J 棟の給気装置におけるクーラとヒータの記載順の見直しについて

国立研究開発法人日本原子力研究開発機構
核燃料サイクル工学研究所 環境技術開発センター

J 棟の建屋平面図における階段位置に関する記載の見直しについて

図 1 J 棟管理区域給排気系統図

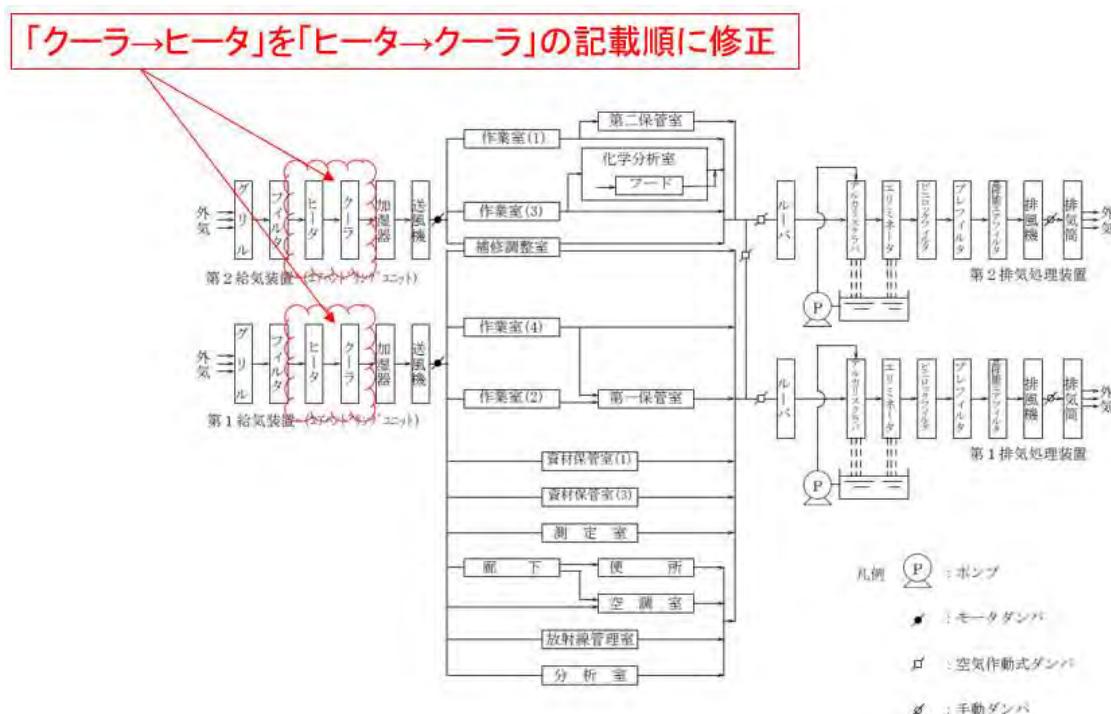
J 棟管理区域給排気系統図における給気装置のクーラとヒータの記載順について、「クーラ→ヒータ」の記載順を「ヒータ→クーラ」の記載順に修正（図 1）

後述のとおり、クーラとヒータの記載順の変更は、使用施設等の位置、構造及び設備の基準の観点から安全上問題ないと判断できることから、J 棟管理区域給排気系統図における給気装置のクーラとヒータの記載順について、「クーラ→ヒータ」の記載順を「ヒータ→クーラ」の記載順に修正することが妥当であると判断のもと、現物と申請書との不整合を解消するための記載の適正化として申請を行うこととした。

当該クーラ及びヒータは、管理区域内の作業環境を維持するための冷暖房設備であり、環境への影響はない。またクーラ及びヒータは、「使用施設等の位置、構造及び設備の基準に対する適合性」を要求される設備ではないほか、夏季及び冬季にそれぞれ独立して使用されるため、設置順が入れ替わっても機能上問題なく、安全性に影響がないと判断している。

図2 J棟給気装置 設計図

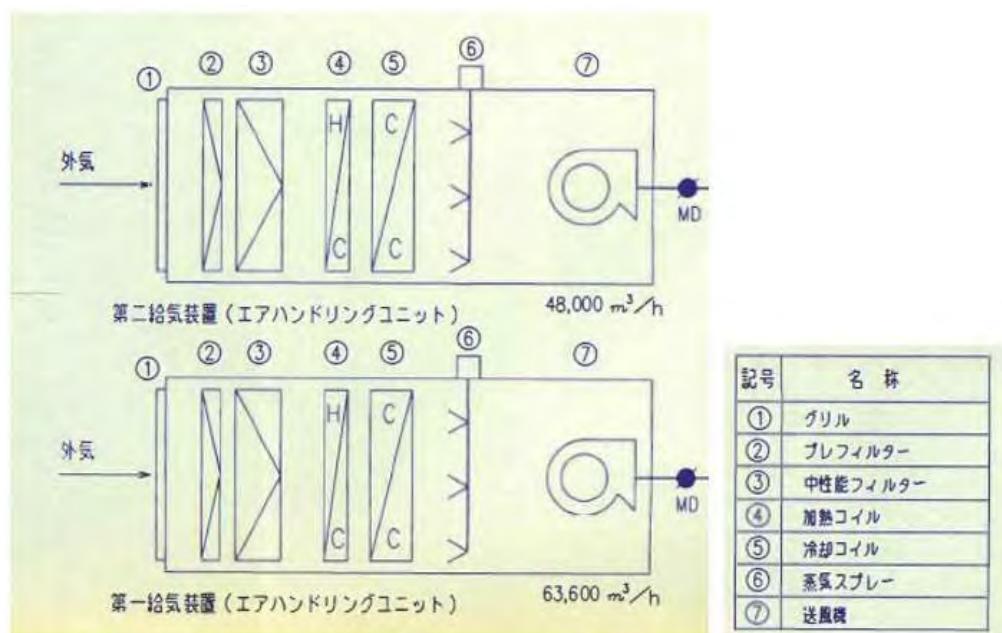
不整合が生じた経緯について確認したところ、給排気設備を更新するための申請書（平成 12 年 11 月 16 日申請、平成 12 年 11 月 30 日補正、平成 12 年 12 月 28 日許可）にて、本変更申請前の図のクーラとヒータの記載順にて許可を取得（添付 1）したが、給気設備の設計図（H13 年 9 月）（図 2）及び竣工図（H13 年 3 月）（図 3）では現在の申請書と異なる記載順であり、現在に至っている。

図 7-1 J棟 1階平面図

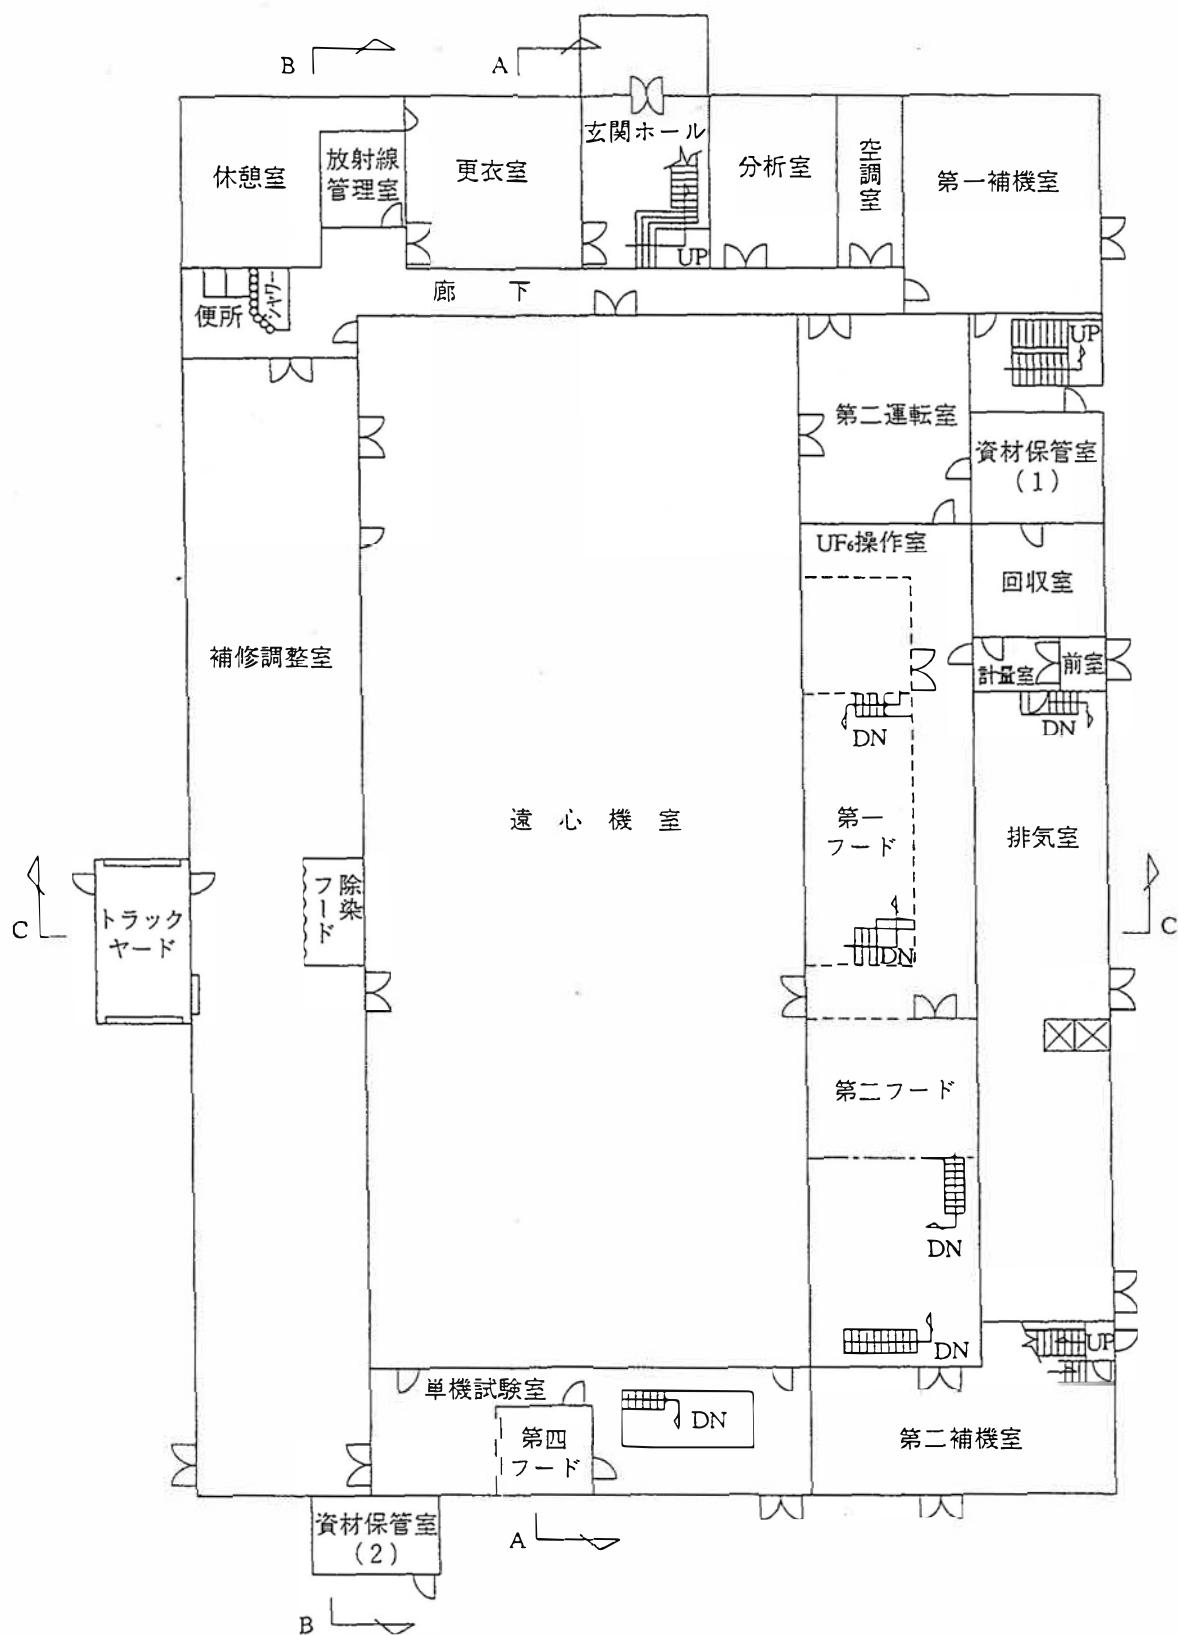
J 棟における以下の建屋平面図における第二保管室の階段位置について、実際の設置位置関係に合わせた位置に記載を修正する。

- ・ J 棟 1 階平面図
- ・ J 棟 1 階液体廃棄施設の位置
- ・ J 棟固体廃棄施設の位置
- ・ 管理区域境界の線量評価に用いる線源配置と評価点位置
- ・ J 棟 1 階放射線測定機器配置図
- ・ J 棟 1 階主要機器配置図
- ・ J 棟 1 階排気装置配置図
- ・ 液体廃棄設備配置図
- ・ J 棟施設内で固体廃棄物を保管する場所

当該階段の直上に位置している固体廃棄物を保管する場所は「使用施設等の位置、構造及び設備の基準に対する適合性」を要求される廃棄設備であるが、当該階段入口は鋼板扉により閉止され、当該室床面として機能しているため、機能上問題ない。また、資機材保管場所として使用している同室内地階に降りるための2つの階段のうちの1つであるが、地下には使用設備はなく、「使用施設等の位置、構造及び設備の基準に対する適合性」の安全避難通路として要求される設備ではないため、安全性に影響はないと判断している。
